Modulo per la presentazione delle osservazioni per i piani/programmi/progetti sottoposti a procedimenti di valutazione ambientale di competenza statale

IMPIANTO PER LA PRODUZIONE DI ENERGIA EOLICA DENOMINATO "PARCO EOLICO TUSCANIA",
SITO NEL COMUNE DI TUSCANIA (VT) E ARLENA DI CASTRO (VT) – avviso al pubblico del 12/10/2021

TESTO DELL' OSSERVAZIONE

ALL. 3 UBICAZIONE ARIAZIONE

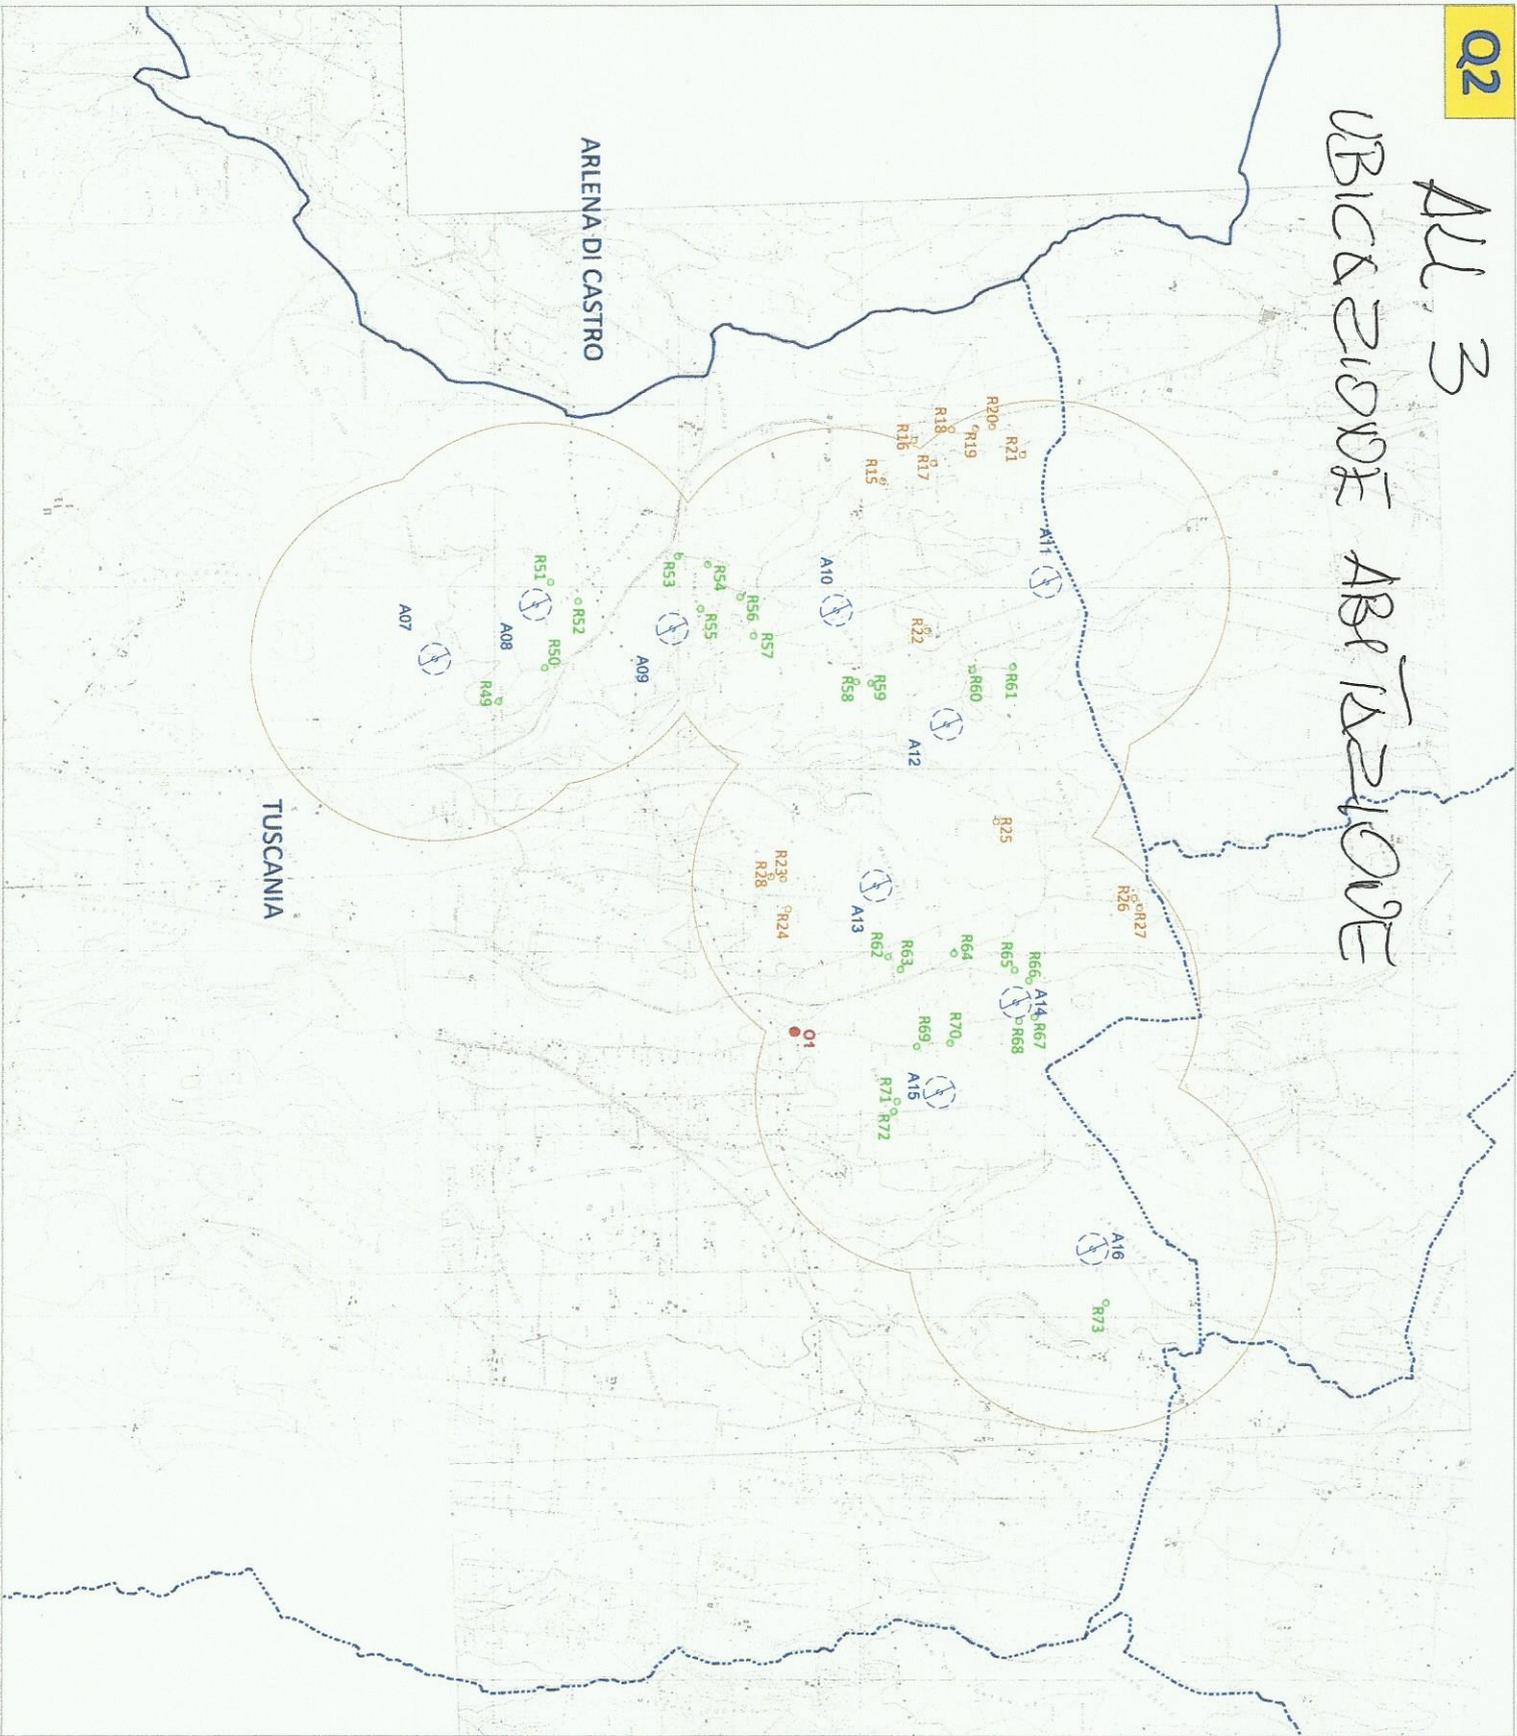
Premesso di essere, con la mia famiglia, domiciliato in forma stabile dal 1997 nell' abitazione in indirizzo nell' allegato 1), regolarmente censita, in possesso delle relative autorizzazioni e identificata con il simbolo 01 punto rosso nell' allegato 3), ritengo di mio diritto dovere esporre le seguenti osservazioni al progetto in oggetto.

- 1) Per prima cosa evidenzio quanto l'impatto visivo delle pale in progetto influente su salute, stile di vita, e non di meno impatto economico sia a dir poco "devastante", considerando un arco di 10 pale che distano dall' abitazione come di seguito descritto:

pala n.	Metri
15	887
13	912
14	1229
12	1898
16	2029
10	2292
9	2298
8	2698
7	2750
11	2856

Manca inoltre un censimento puntuale delle abitazioni; non vengono menzionate unità stabilmente

abitate e ubicate a una distanza dalle pale inferiore al buffer di 1000 metri, inclusa l'abitazione dello scrivente. (Tavola di progetto GE.TSC.01.PD.IR.SIA02.b)
